## Keuringsverslag van een elektrische laagspanning- en zeer lage spanningsinstallatie

Datum keuring: 12/02/2025

Straatnaam Maasdijk  
Huisnummer 49  
Busnummer  
Postcode 3620  
Gemeente LANAKEN  
Land België

Afbeelding schakel- en verdeelbord:

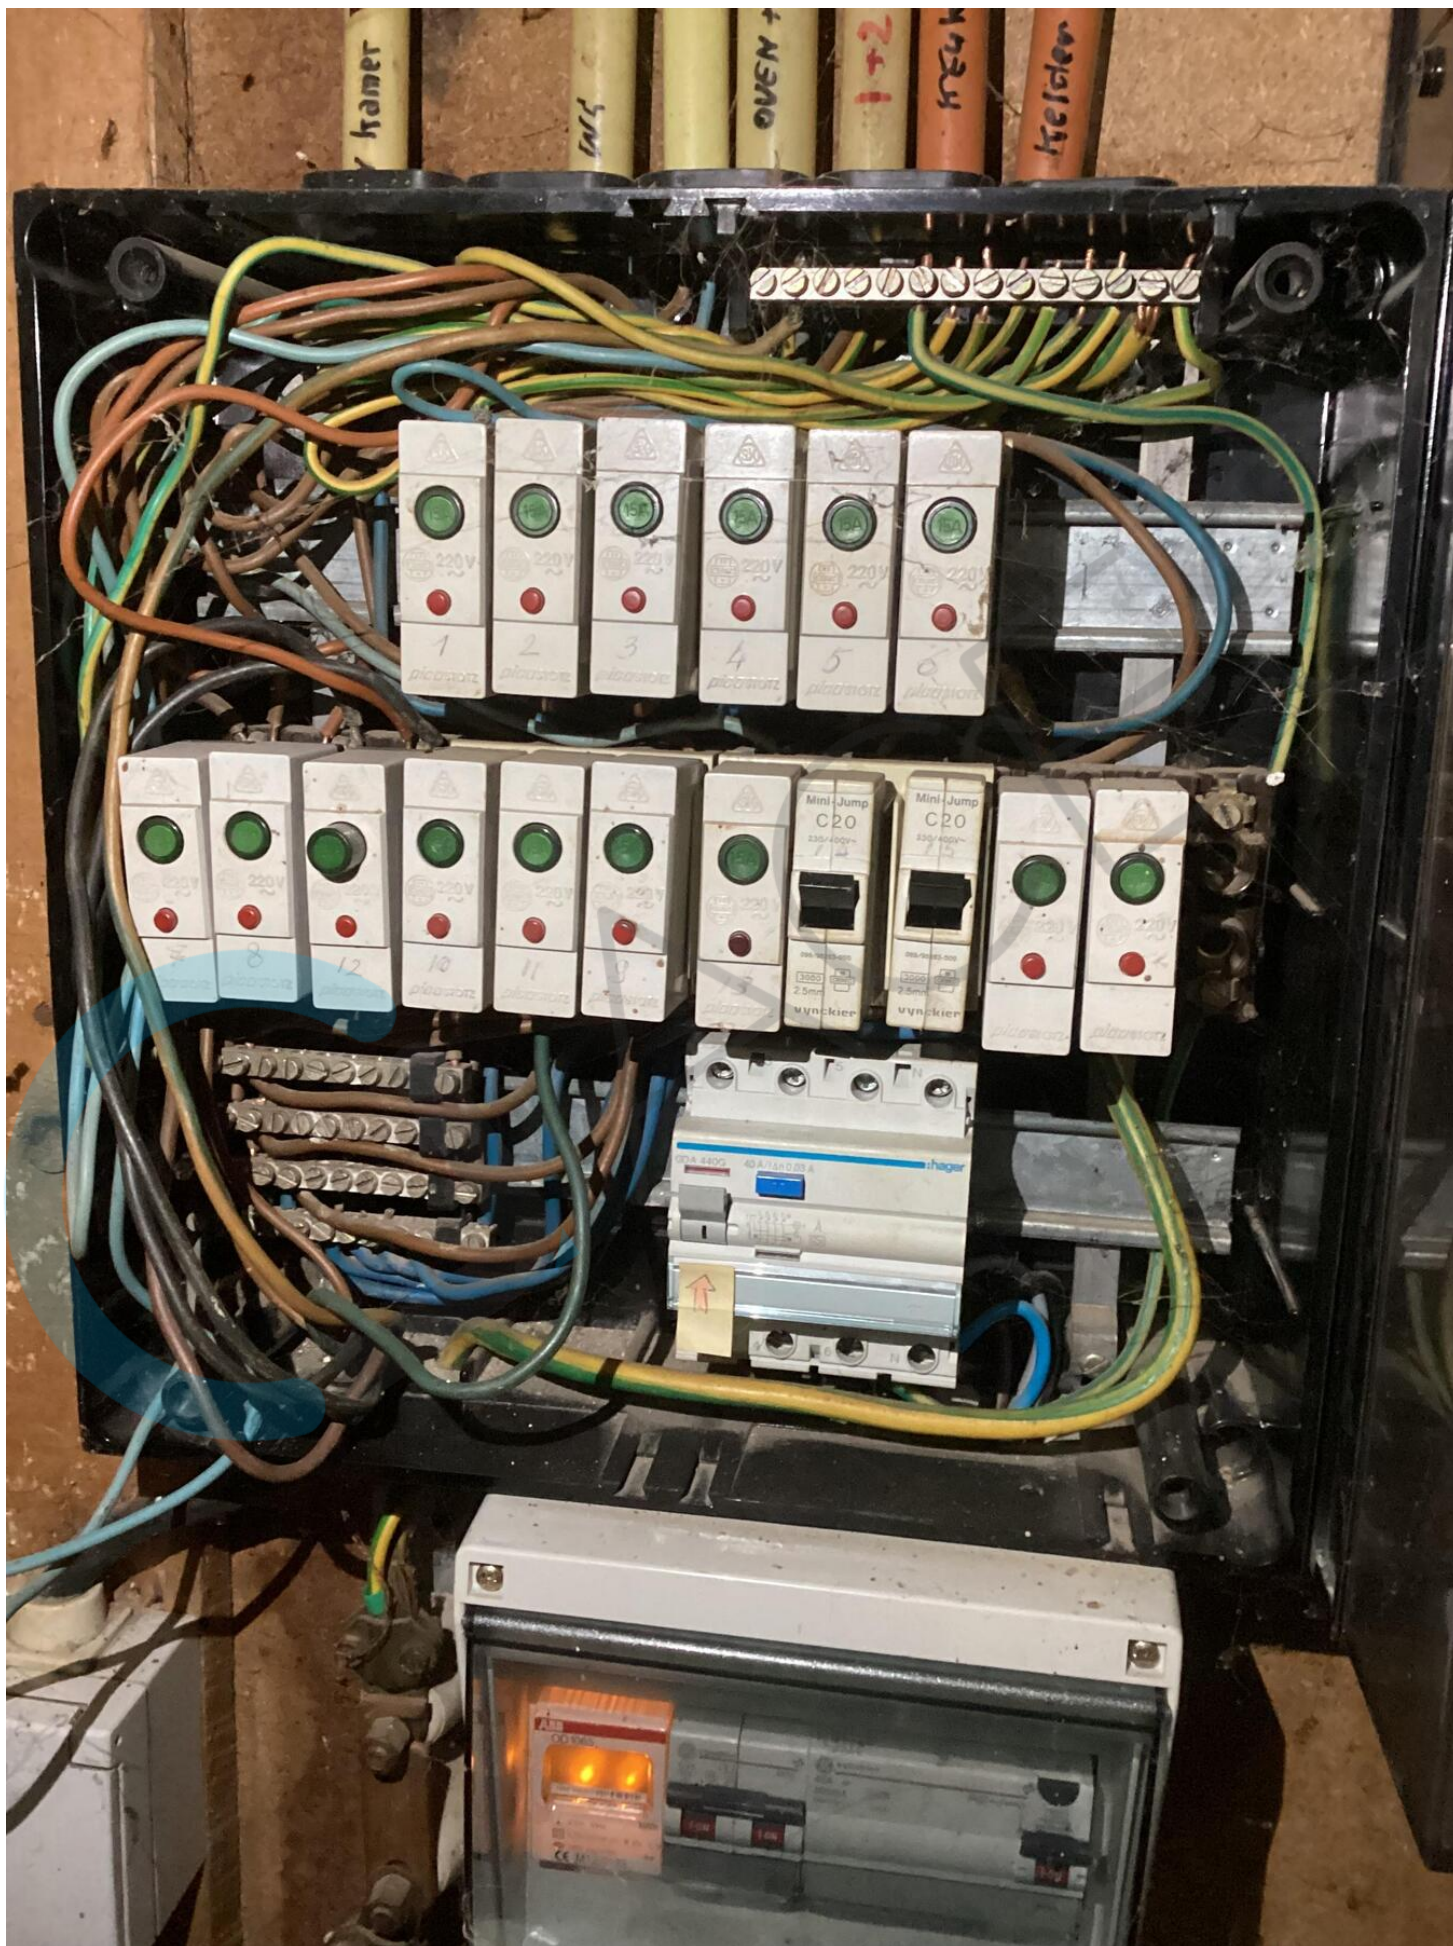
- I5.05 De deur en/of afschermplaat van het schakelbord dient (terug)geplaatst worden. Aanraking van onder spanning staande delen mogelijk. (Boek 1 Afdeling 5.1.4. en 5.3.5.1.A. en 4.2.2.3.)

- I5.09 De genaakbare, naakte onder spanning staande delen zijn onvoldoende afgeschermd. (Boek 1 Afdeling 5.1.4. en 4.2.2.3.)
- I5.10 Niet gebruikte invoeringen van het verdeelbord zijn niet correct of onvoldoende afgedicht. (Boek 1 Afdeling 5.1.4. en 4.2.2.3.)

- I6.01 Een verzegelbare differentieelstroombeschermingsinrichting dient geplaatst te worden aan het begin van de installatie. (Boek 1 Onderafdeling 4.2.4.3.)

- I7.02 De smeltzekeringhouders of houders van kleine vermogensschakelaars met pennen met een sectie kleiner dan 10mm² dienen voorzien te worden van kalibreerelementen. (Boek 1 Onderafdeling 5.3.5.5.A.)
